# CENTRE POLICE CANTONALE

CONCOURS D'ARCHITECTURE POUR LE  
CENTRE DE LA POLICE CANTONALE  
AU MONT-SUR-LAUSANNE

REGLEMENT ET PROGRAMME  
REponses AUX CONCURRENTS  
RAPPORT DU JURY

JUILLET 1986

**Projet No 20 - ORDONNANCE**

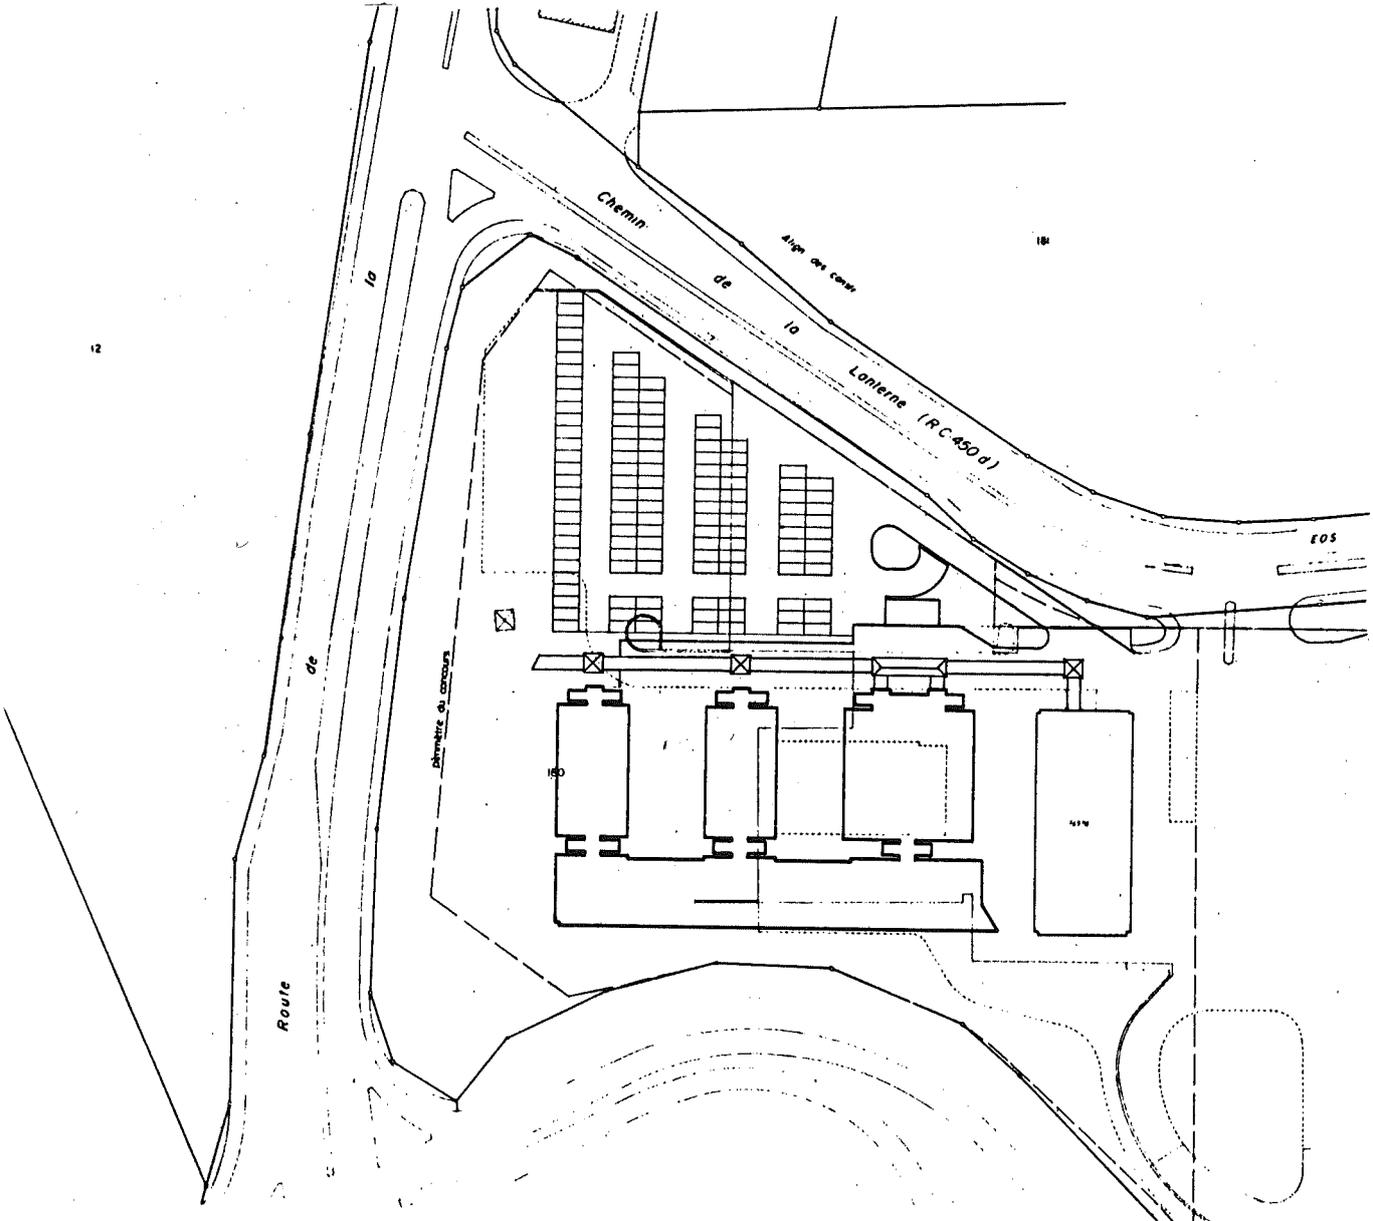
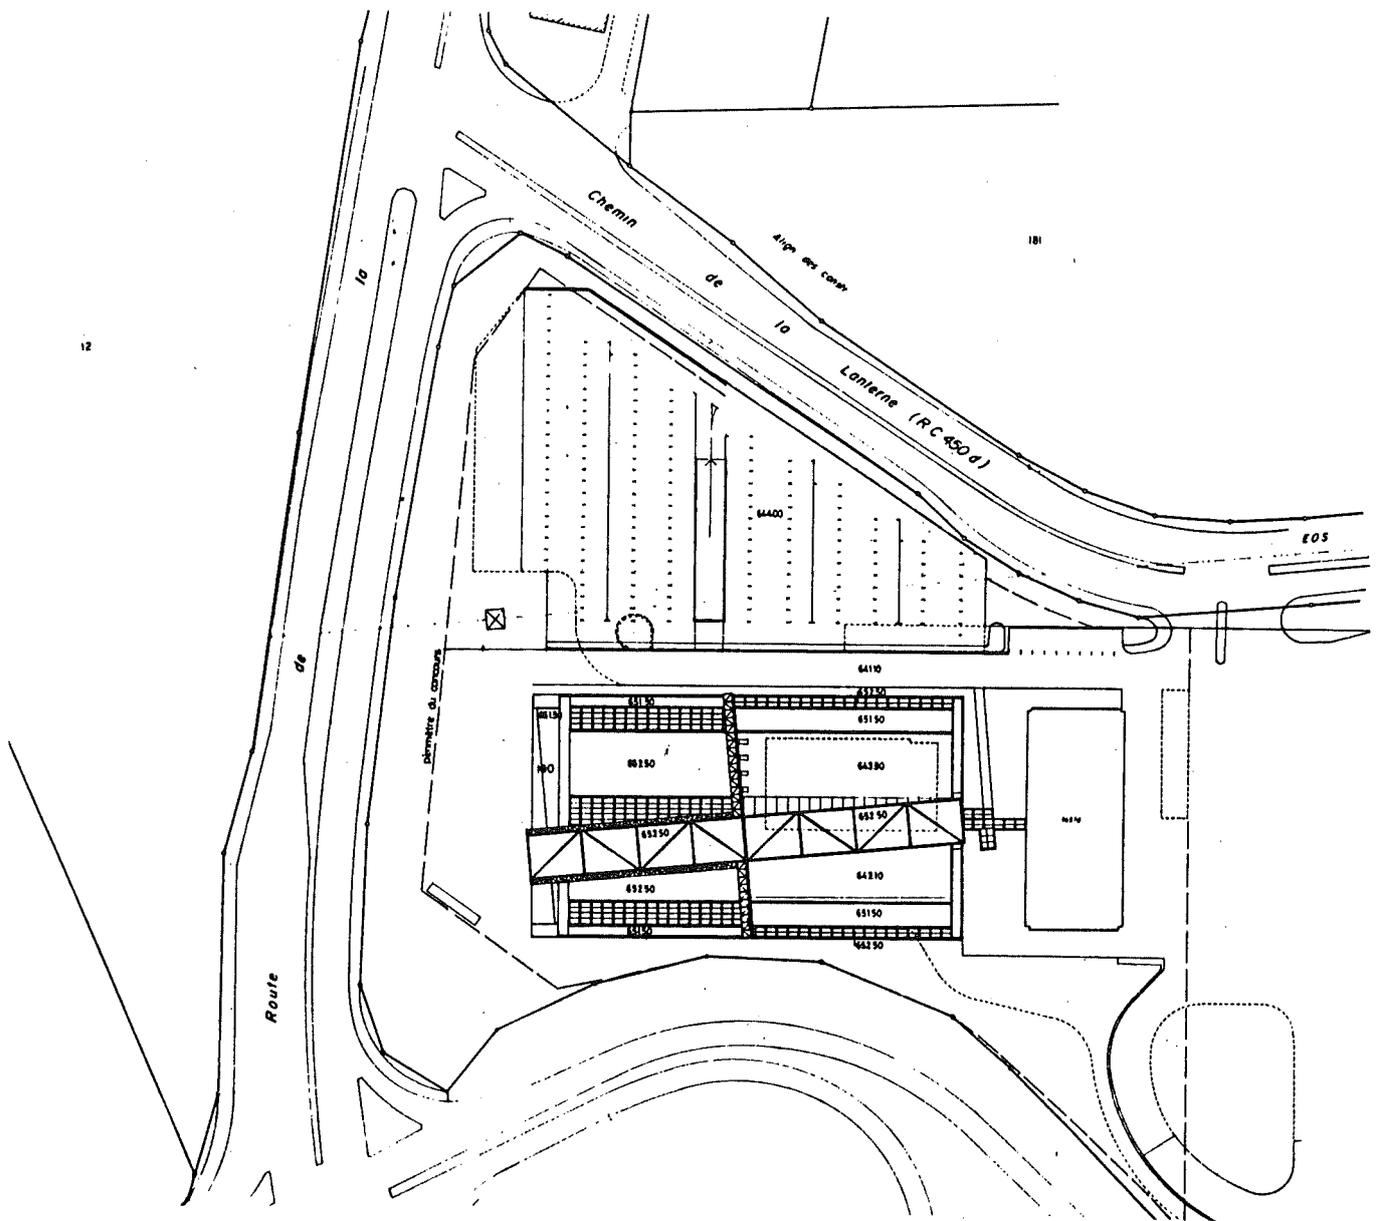
Le projet s'ordonne à partir d'une galerie de distribution en trois blocs transversaux réunis au sud par un corps longitudinal. Ce dernier, surélevé d'un étage par rapport aux blocs transversaux, comprend un bon nombre de locaux exposés aux nuisances routières alors que leurs symétriques sont bien protégées.

Les circulations voitures et piétons sont bien résolues. L'entrée principale est mal définie et les parcours internes sont rendus scabreux par un système de circulation excessif (par exemple 10 ascenseurs).

Les zones A, B et C ne sont pas clairement séparées et on trouve même un accès direct à la zone C à partir du restaurant. L'organisation des secteurs est fonctionnelle. La sécurité est rendue aléatoire par la multiplicité des circulations verticales.

L'économie de la construction est positive mais le projet nécessite une excavation profonde pour le parking qui serait à remodifier lors de l'extension. La structure d'enjambement de la salle de sport est peu favorable telle que prévue.

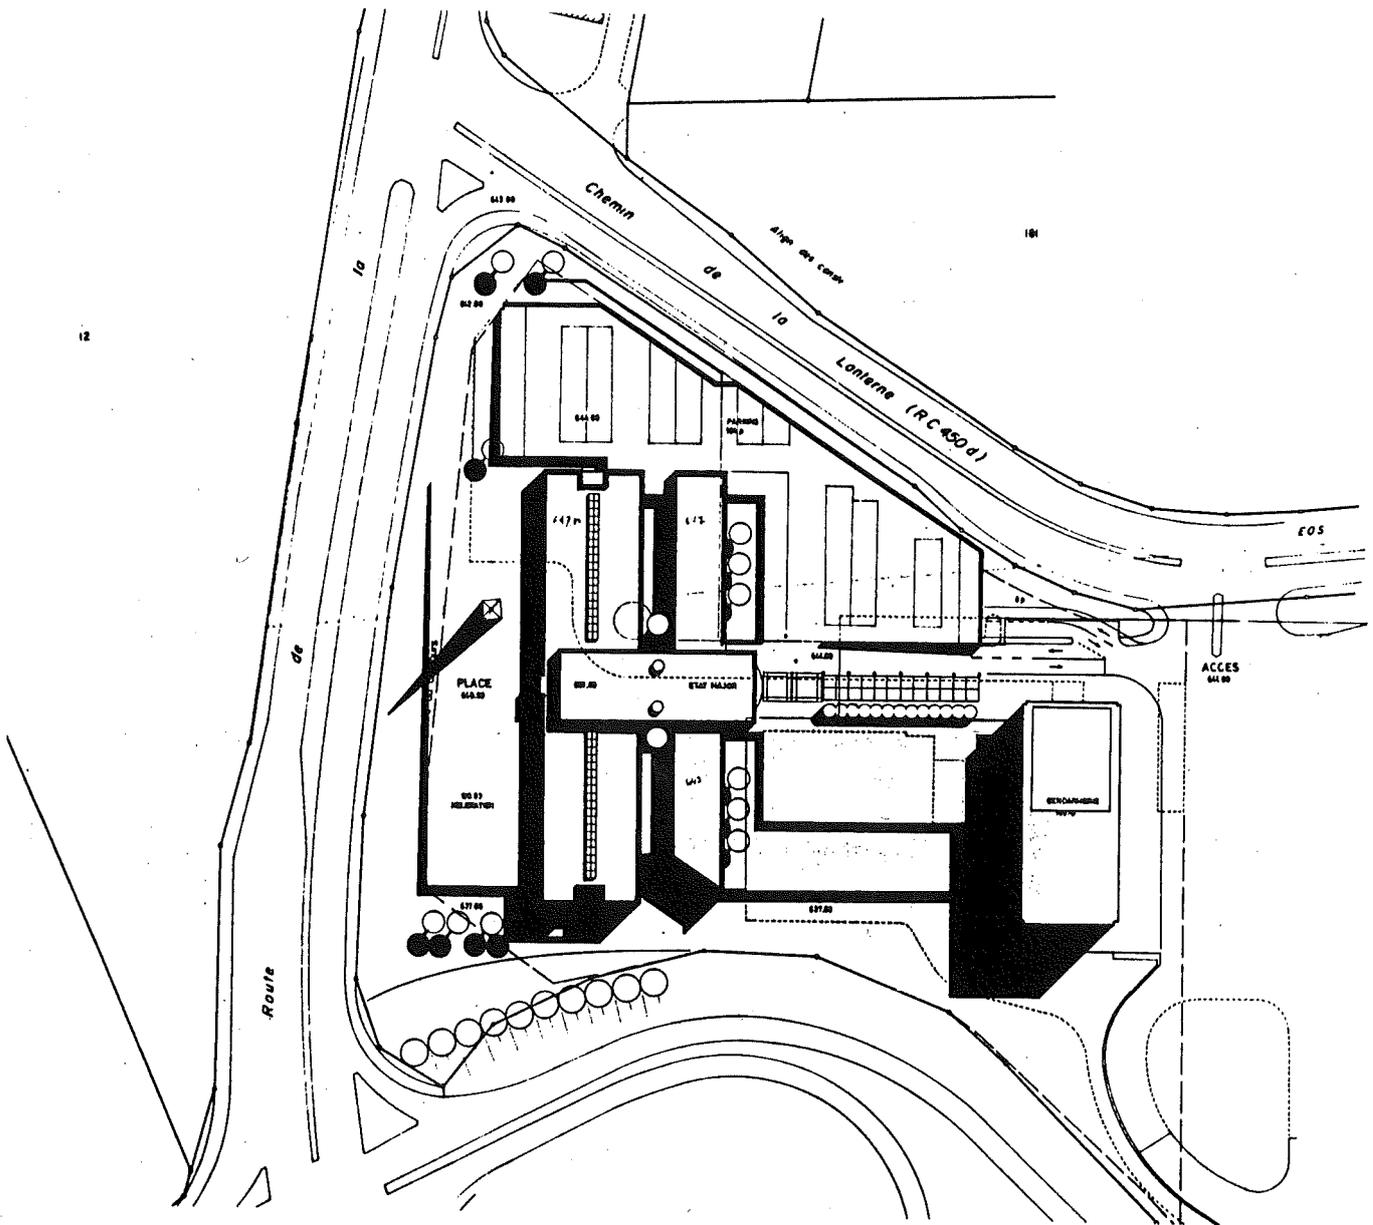
Le projet frappe par sa simplicité et par une grande économie de moyens formels et architecturaux. La position et l'orientation du bloc ouest répondent au bâtiment existant. L'élément de liaison, dont la géométrie reprend la direction des lignes aériennes, forme un espace bien défini comprenant le groupe sportif. Ce parti renforce la topographie en s'appuyant sur les accidents du terrain. Le parking surbaissé ne possède pas les qualités de composition du reste de l'ensemble; cependant, son éclairage et sa ventilation naturels sont à noter.

Le fonctionnement du parking est compliqué par un double accès et un système de rampes inversées. La position de la sortie du parking par rapport à l'entrée dans le hall manque de précision. Cependant l'expression est bonne.

La répartition des zones est judicieuse et les secteurs sont bien organisés. La compacité du bâtiment, le système structurel et les distributions intérieures permettent de résoudre aisément les exigences d'exploitation et de souplesse futures avec, toutefois, quelques restrictions concernant les possibilités de cloisonnement. On regrette l'étroitesse de certaines circulations.

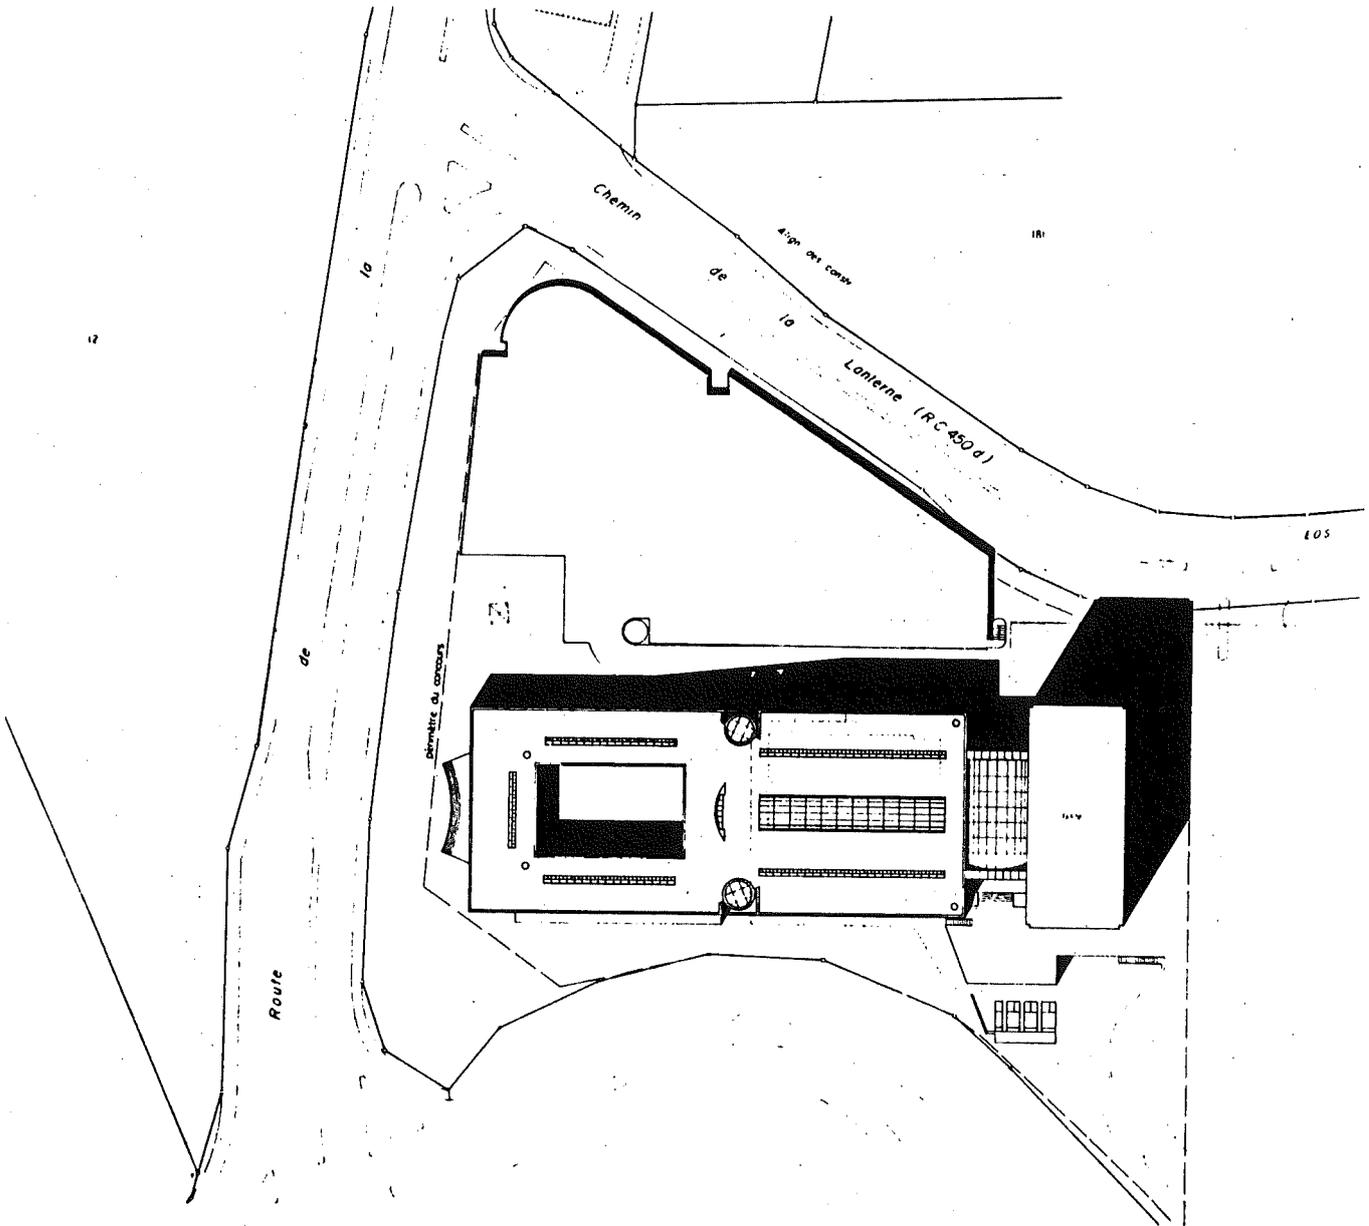
Le parti choisit se remarque par sa clarté de distribution des volumes et la disposition de l'entrée principale située entre le nouveau et l'ancien bâtiment. On regrette toutefois le prospect étriqué entre les deux corps parallèles.

Les deux niveaux de parking sont desservis par deux accès distincts, ce qui rend malaisé la liaison entre eux. L'accès des visiteurs est très clairement exprimé, mais celui du parking inférieur n'est pas évident. La lecture de l'entrée principale est claire, mais la liaison avec le bâtiment de gendarmerie est peu pratique.

La répartition des zones est judicieuse et les secteurs bien organisés. Le centre d'engagement au rez-de-chaussée nécessite des moyens spéciaux de sécurité.

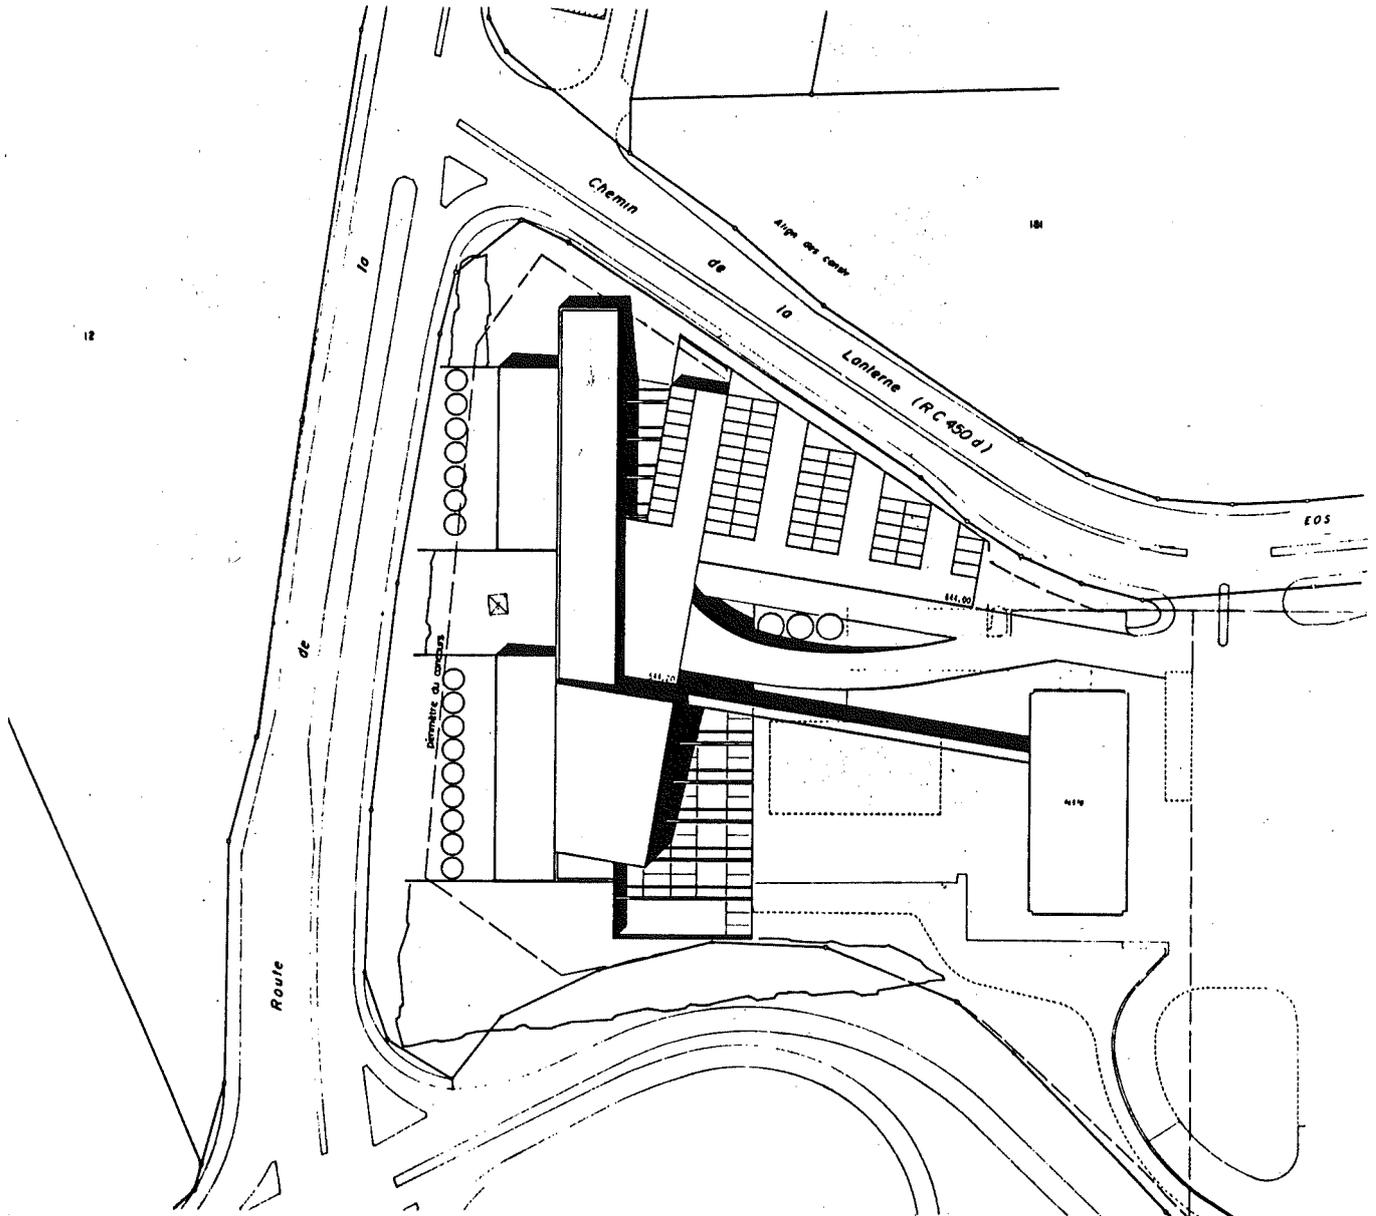
Par un habile jeu plein-vide, ce projet compact réunit le programme dans un volume unique composé de deux parties, l'une résolvant l'enjambement de la zone sport, l'autre composée autour d'un patio, prenant appui sur la butte ouest. Le dessin des façades confirme ce parti. Le rapport avec l'existant est bon mais le hall, très spacieux, implique la ventilation de certains locaux du bâtiment de gendarmerie. Le passage d'entrée par-dessus la salle de sport est généreusement traité, mais fondé sur une symétrie un peu rigide; il ignore le patio qu'il pourrait reconnaître.

Cette générosité ne permet pas la séparation souhaitée entre les zones A, B et C et entraîne une trop grande perméabilité qui serait à corriger.

La circulation des véhicules est bonne, ainsi que celle des piétons. Cependant, on comprend mal l'importance donnée à la sortie ouest, traitée en portique peu compatible avec les exigences de sécurité. La zone C est accessible par quatre circulations verticales, rendant le contrôle aléatoire. L'organisation des secteurs est bonne, sous réserve de quelques imperfections telles que la position défavorable des locaux offset, papiers, etc. Ce projet comporte des relations de grande qualité avec le bâtiment de gendarmerie.

La répartition des locaux profite bien de la variété des ambiances caractéristiques de ce projet. Toutefois, le parti symétrique expose directement la face sud aux nuisances routières.
